Künstlerhaus
Königstraße 93

Baumaßnahme:
Generalsanierung
3. BA

Genehmigungsplanung - abschließende Tektur

Generelle Änderungen zum genehmigten Planstand vom 21.06.2017

E-02 Grundriss **2. Untergeschoss** M 1/100

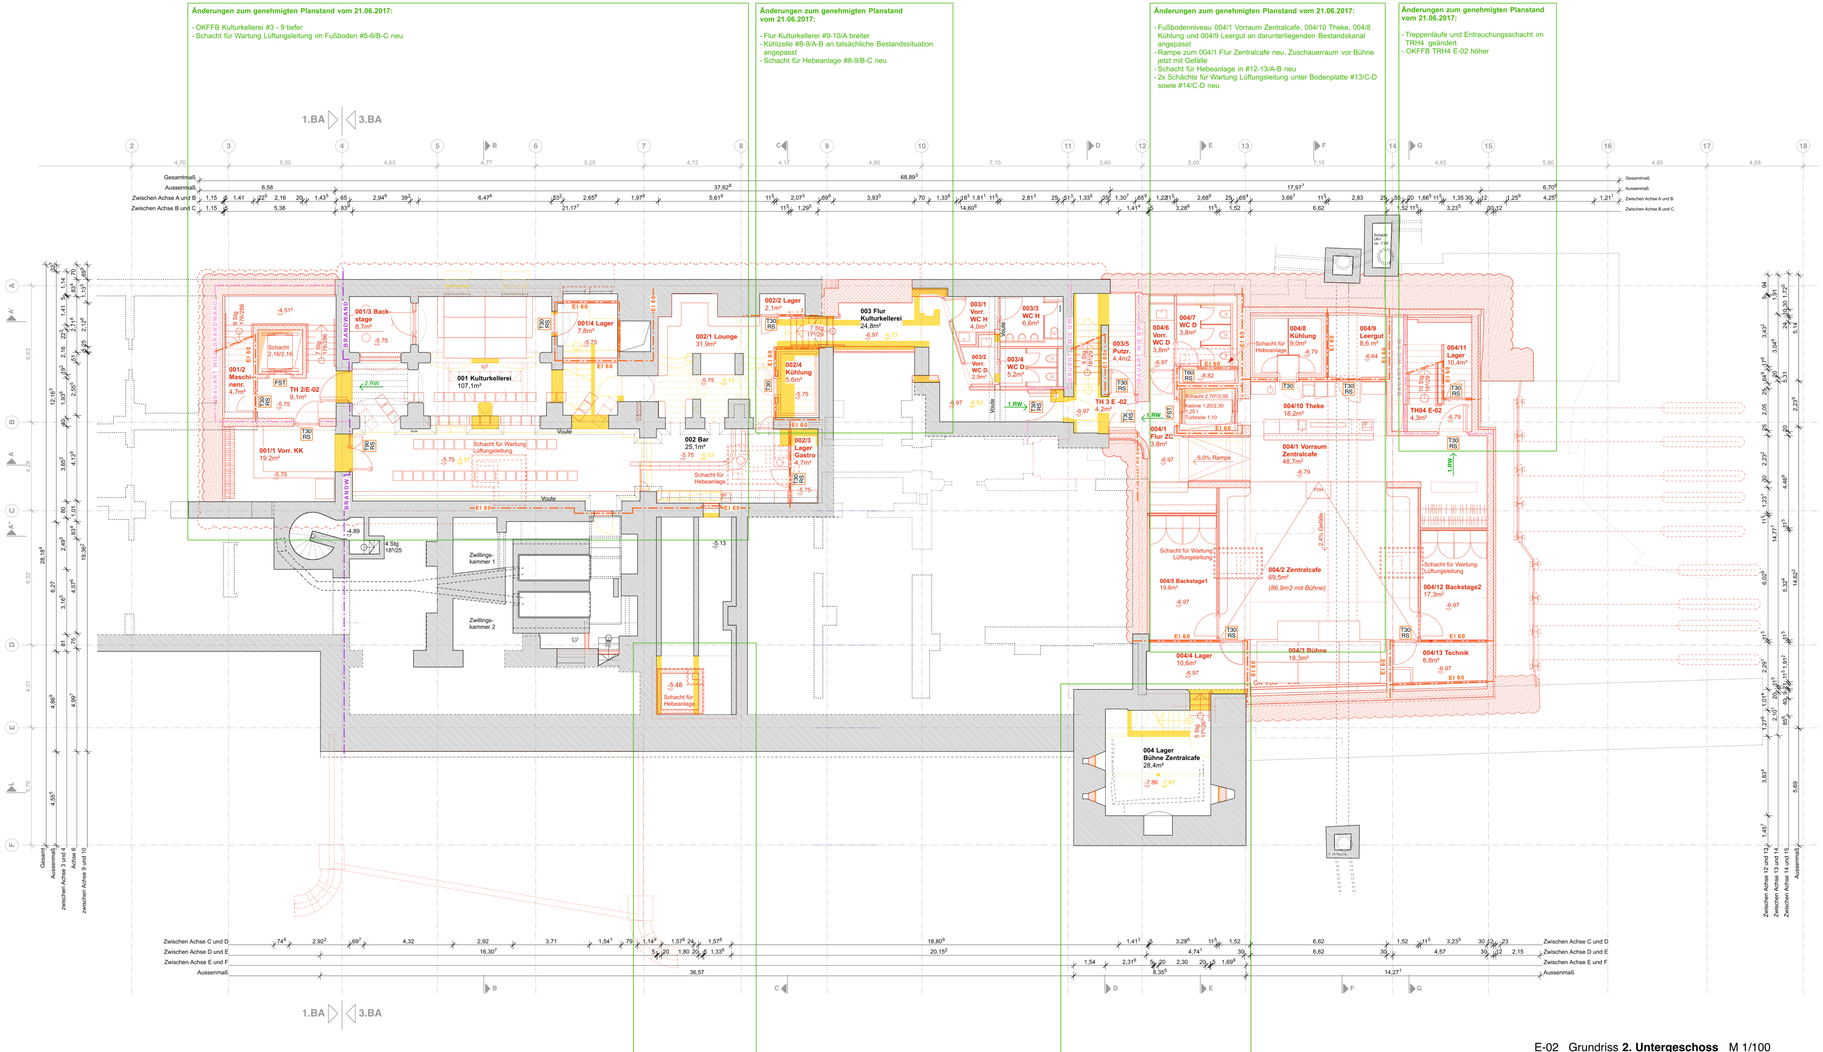
- Brandschutzqualitäten von Wänden und Türen an den fortgeschriebenen Brandschutznachweis angepasst

- Personal-WC umorganisiert
- bauablaufs-bedingter Rück- und Neubau der östliche WC-Turm-Wand

- Treppenläufe und Exntrauchungs-schacht im TRH4 geändert

- Anbindung des Bunker an Lager Werkbund entfällt

- Fluchtweg-Treppe von Terrasse Kulturgarten zum Werkhof von Brücke zum Laubengang im Osten verschoben

E-01 Grundriss **1. Untergeschoss** M 1/100

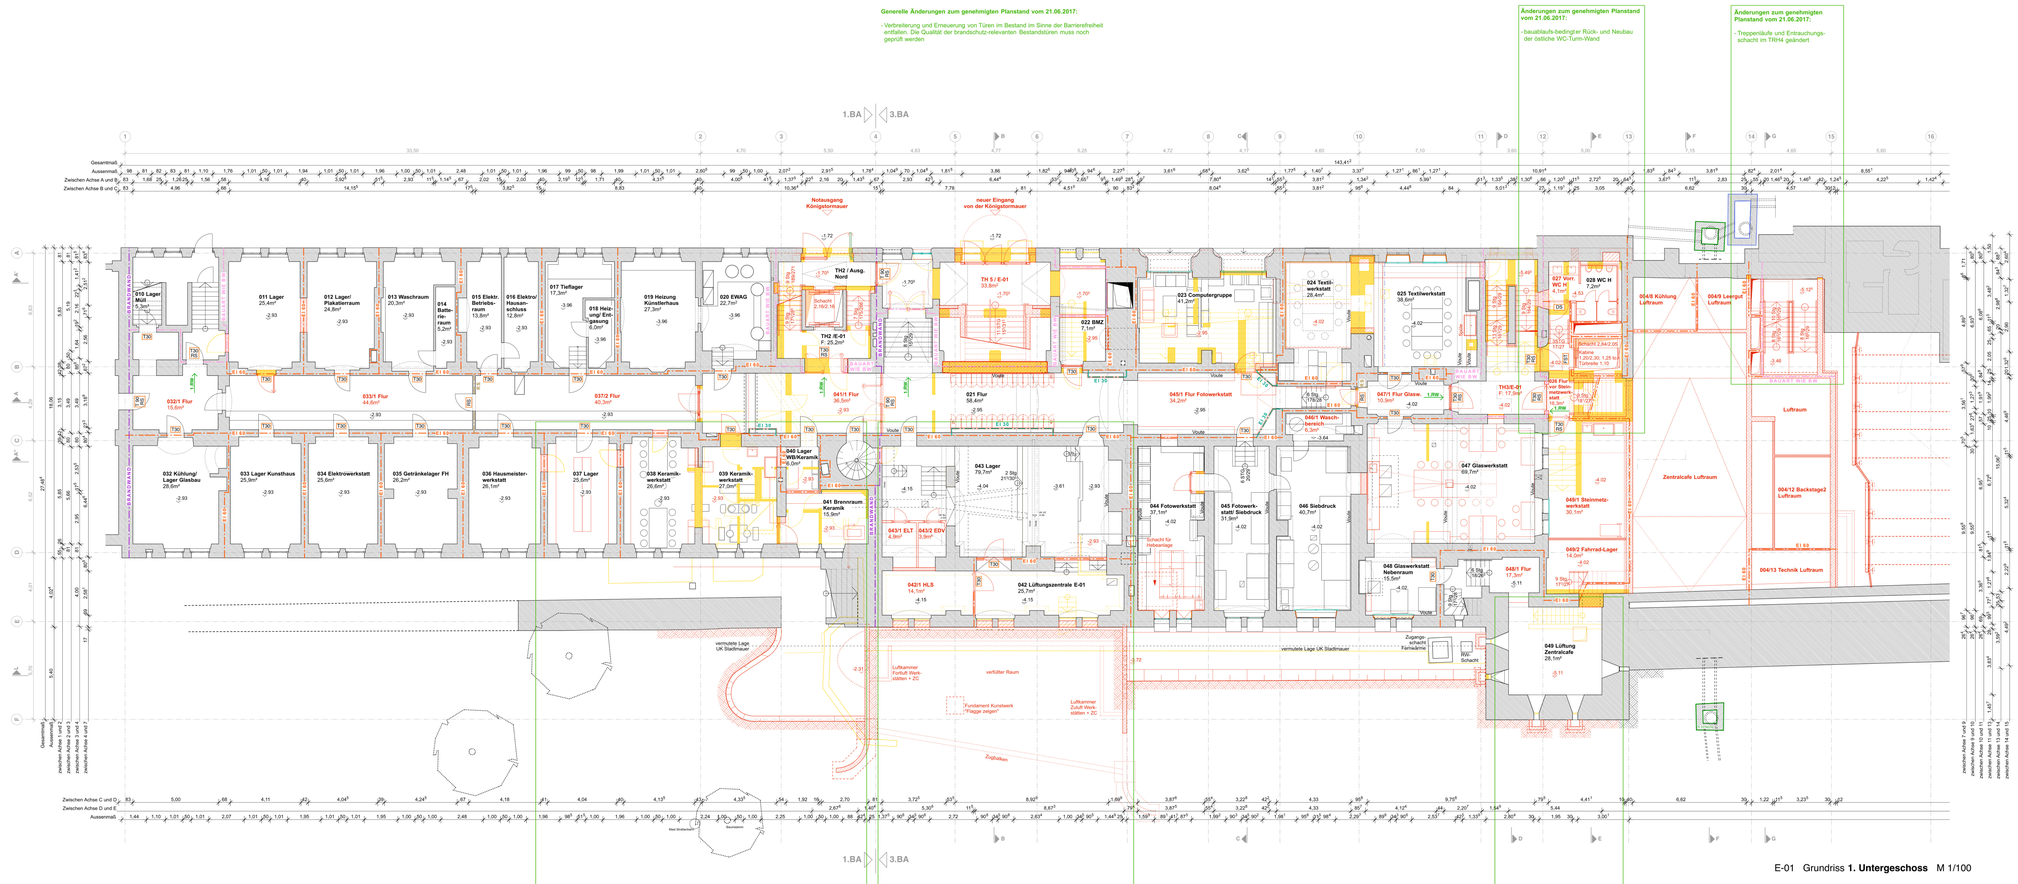
- WC-Anlage in #2-3/A-B angepasst: Unterteilung in Herren- und Damen-WC
- barrierefreies WC in #3/C jetzt größer
- TRH 2: rechte Tür zum Flur entfällt

- Brandschutzqualitäten von Wänden und Türen an den fortgeschriebenen Brandschutznachweis angepasst

- Personal-Bereich: Brandschutz zwischen Personal und Leergut entfällt
- Lager Auguste: Brandschutz zwischen Lager Auguste und Flur Auguste entfällt

- Damen-WC umorganisiert
- bauablaufs-bedingter Rück- und Neubau der östliche WC-Turm-Wand

- Damen-WC Kulturgarten umorganisiert, jetzt mit Fenster für natürliche Belüftung

- Neubau Herren-WC Kulturgarten ergänzt

E 00 Grundriss Erdgeschoss M 1/100

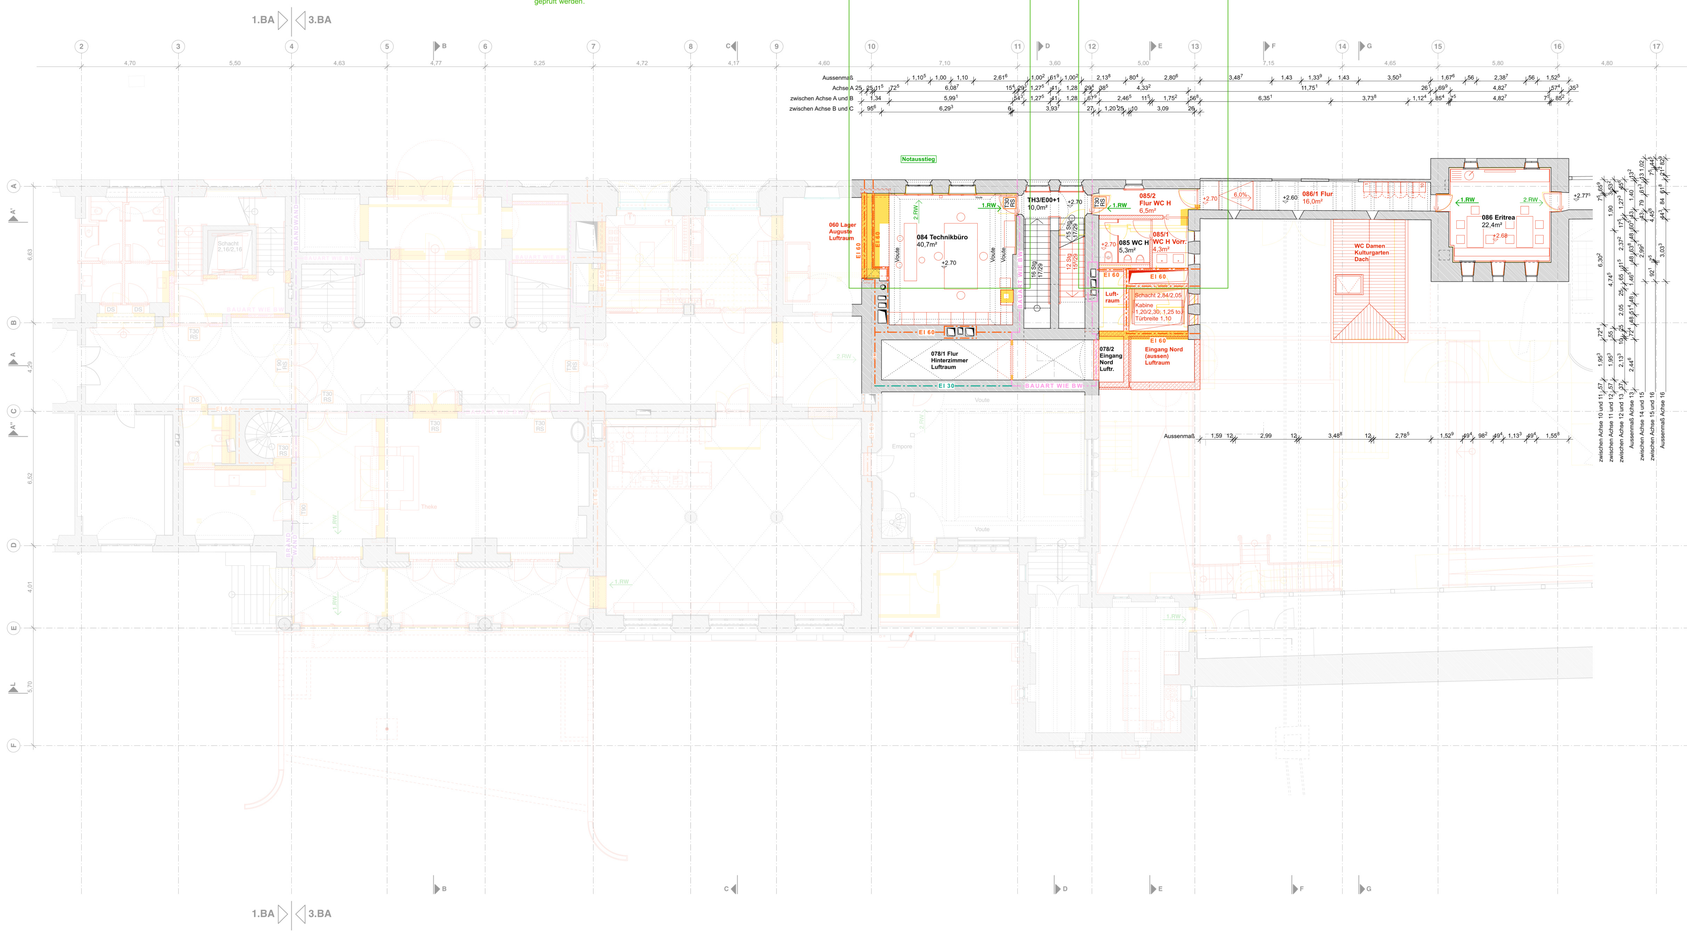
Bestehende Brüstung Freisitz HZI aus Sandstein: - Bei Brüstungsaufbau noch ca. 86cm Brüstungshöhe! ASR A2.1: - erforderliche BR-Höhe min. 1,00m ! - Bei Brüstungsstelle +20cm kann BR-Höhe auf 80cm reduziert werden.

- Eingangshalle: Unterteilung des Raums mit flexiblen Trennwänden entfällt
- Eingangsplatz: Kunstwerkwerk "Flagge zeigen" ergänzt

- Fluchtweg-Treppe von Terrasse Kulturgarten zum Werkhof von Brücke zum Laubengang im Osten verschoben
- neue Fluchtweg-Treppe vom Laubengang führt jetzt nach Abbruch der Bestandstreppe bei #13-14 über die erhöhte Treppe bei # 16 in den Kulturgarten
- Terrasse Hinterzimmer jetzt über neue Treppe an Laubengang und angrenzenden Hinterzimmer Nebenraum angebunden

E 00+1 Grundriss **2. Zwischengeschoss** M 1/100

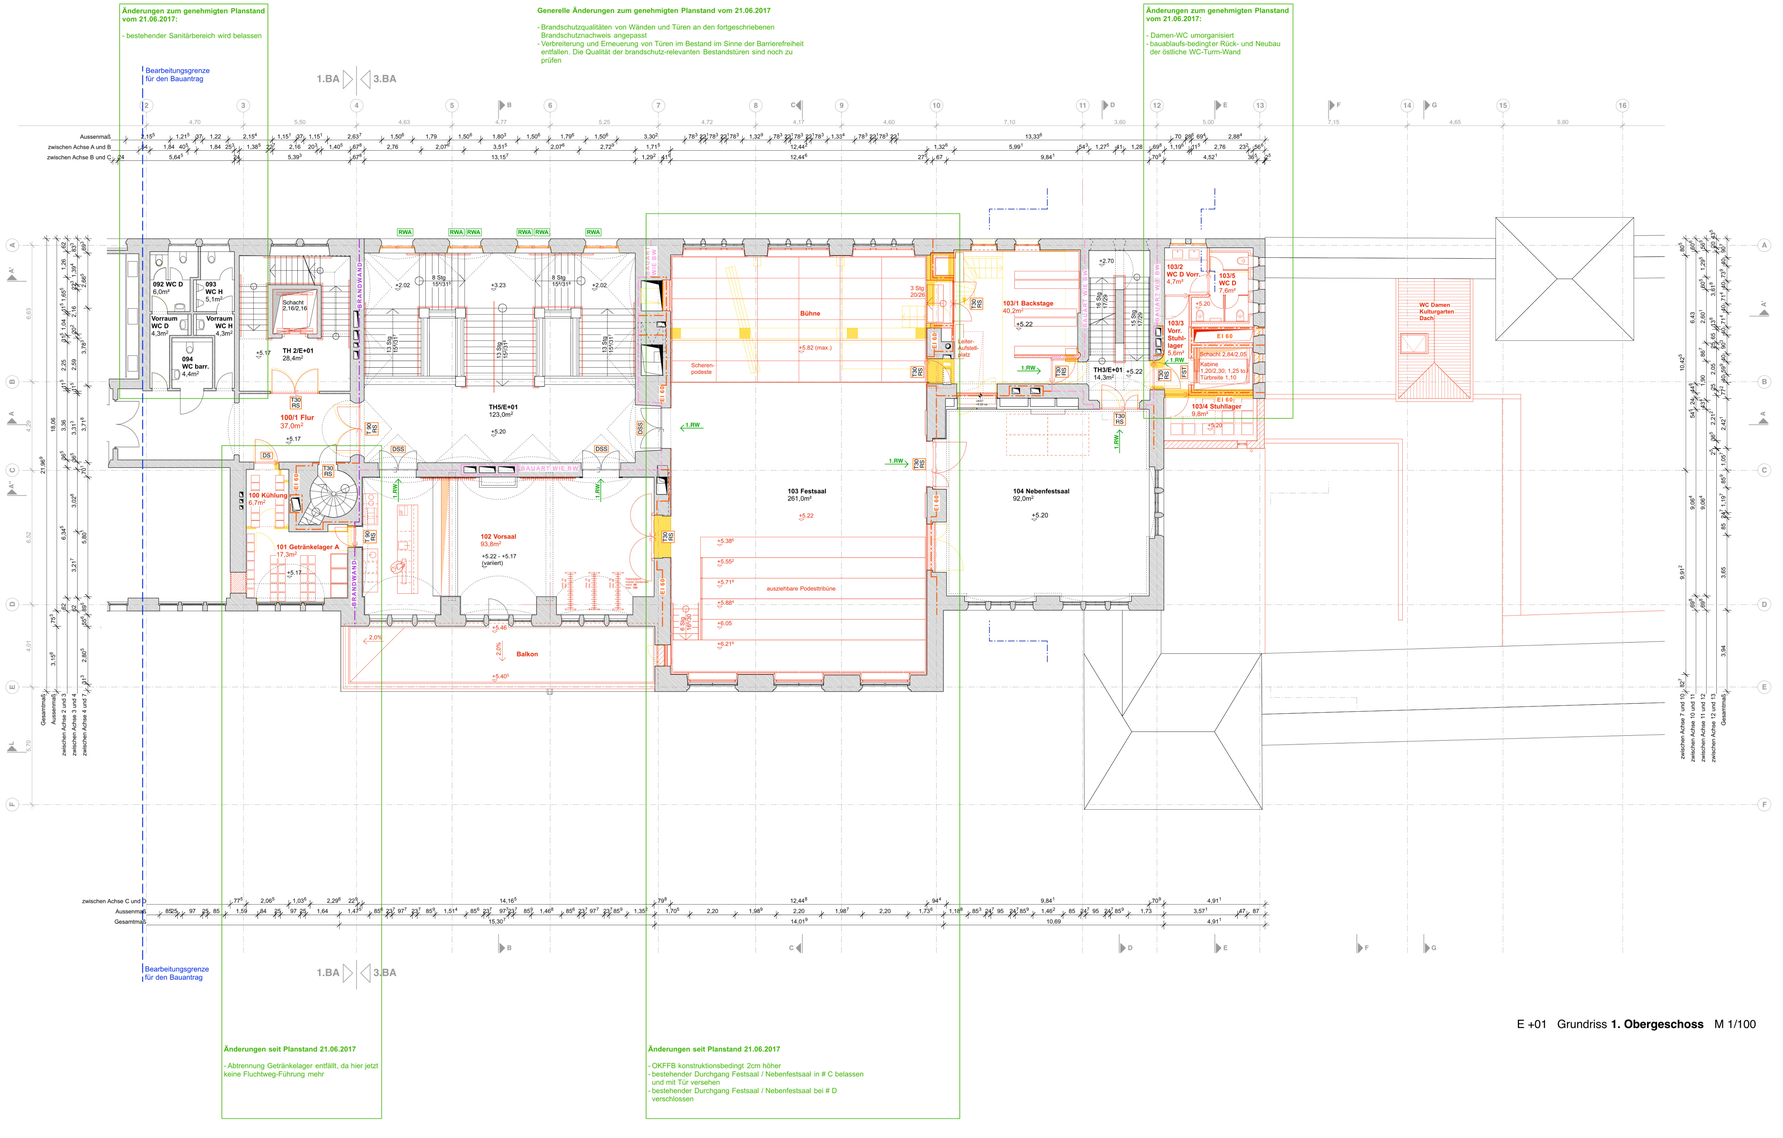
- Brandschutzqualitäten von Wänden und Türen an den fortgeschriebenen Brandschutznachweis angepasst
- Verbreiterung und Erneuerung von Türen im Bestand im Sinne der Barrierefreiheit entfallen. Die Qualität der brandschutz-relevanten Bestandstüren muss noch geprüft werden.

- 084 Technikbüro: konstruktionsbedingter Rück- und Neubau Wand in #10

- Herren-WC umorganisiert
- bauablaufs-bedingter Rück- und Neubau der östliche WC-Turm-Wand

E +01 Grundriss **1. Obergeschoss** M 1/100

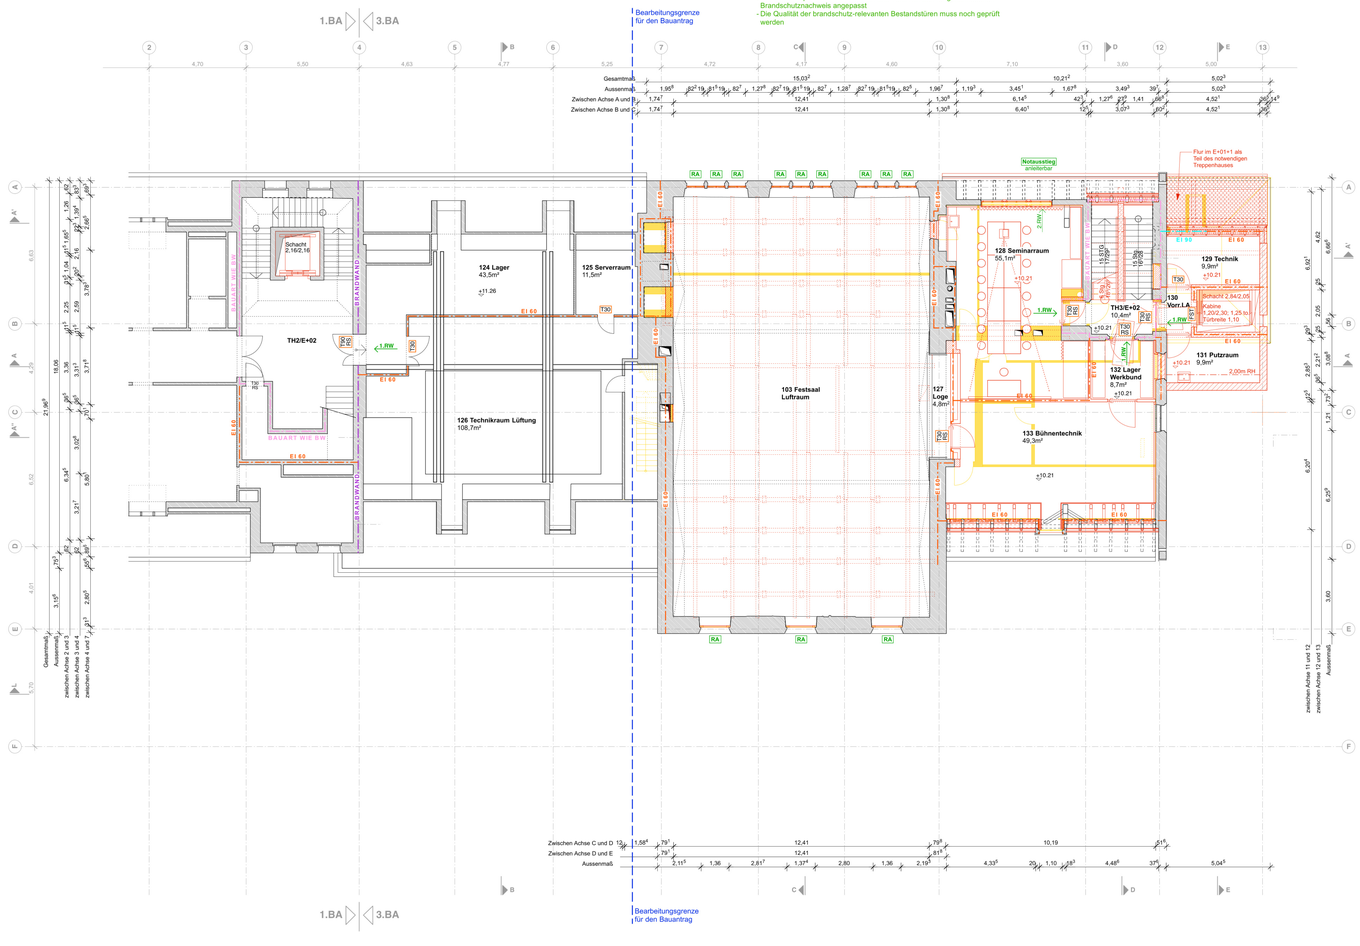
- Brandschutzqualitäten von Wänden und Türen an den fortgeschriebenen Brandschutznachweis angepasst.
- Verbreiterung und Erneuerung von Türen im Bestand im Sinne der Barrierefreiheit entfallen. Die Qualität der brandschutz-relevanten Bestandstüren sind noch zu prüfen

- 105 Künstlerumkleide: konstruktionsbedingter Rück- und Neubau Wand in #10; Sanitärbereiche umorganisiert; Fenster neu
- Deckenaussparung für Leiteraufstellplatz im darunterliegenden 103/1 Backstage neu

- Herren-WC umorganisiert
- Verlauf der Treppenhaus-Wand geändert

E +02 Grundriss **2. Obergeschoss** M 1/100

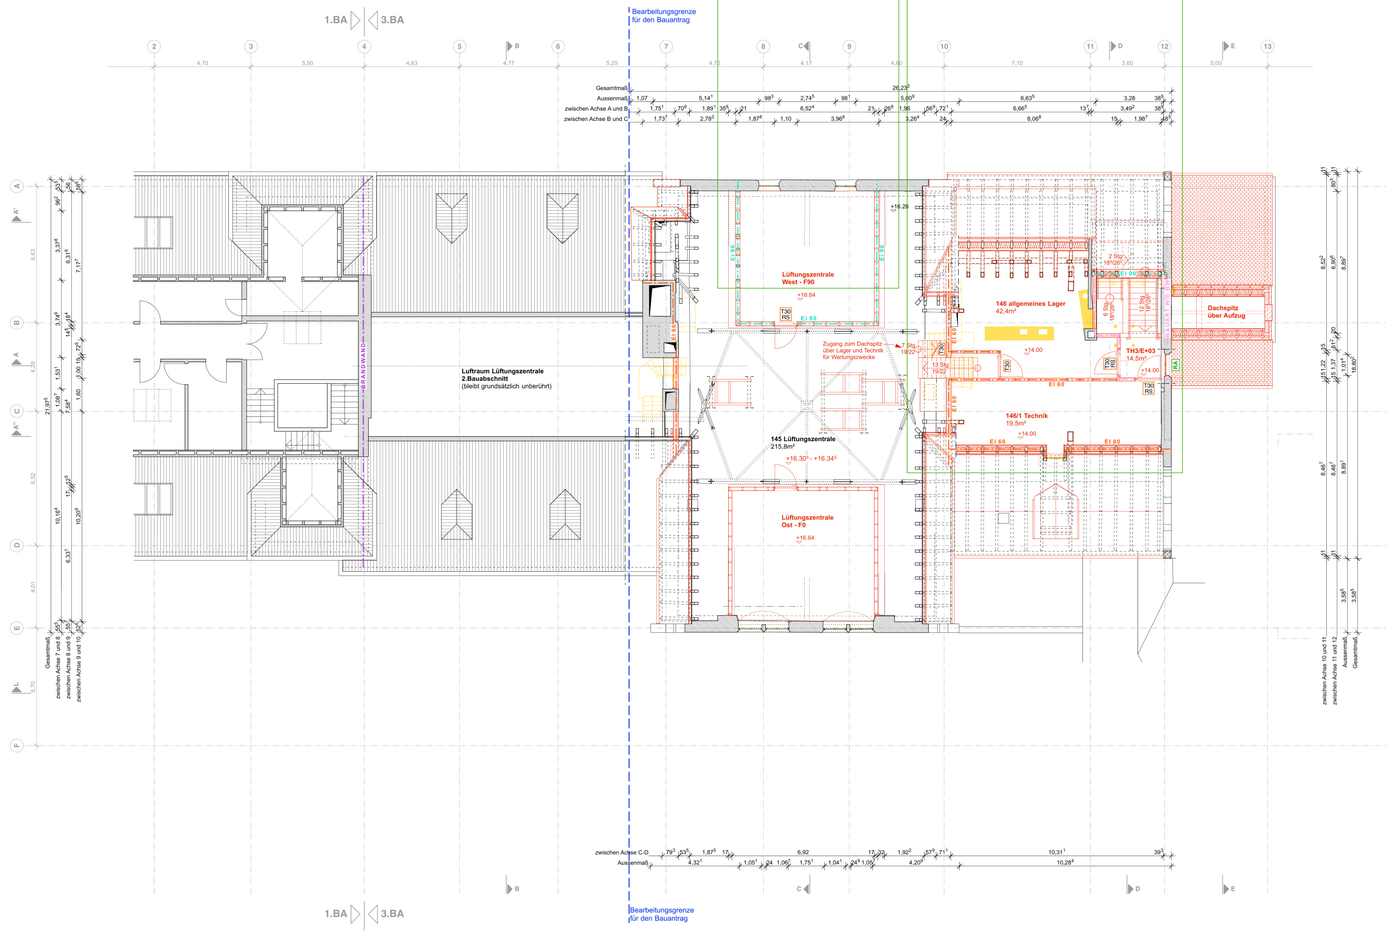
- Brandschutzqualitäten von Wänden und Türen an den fortgeschriebenen Brandschutznachweis angepasst
- Verbreiterung und Erneuerung von Türen im Bestand im Sinne der Barrierefreiheit entfallen. Die Qualität der brandschutz-relevante Bestandstüren muss noch geprüft werden.

- Lüftungszentrale West - F90: Notausstieg Fenster in #8 entfällt

- 145 Lüftungszentrale: Zugang zum Dachspitz über 146 Lager und 146/1 Technik für Wartungszwecke neu
- Grundriss kleiner Dachboden umorganisiert: 146/1 Technik größer, Rück- und Neubau der Treppe zu 145 Lüftungszentrale in veränderter Lage
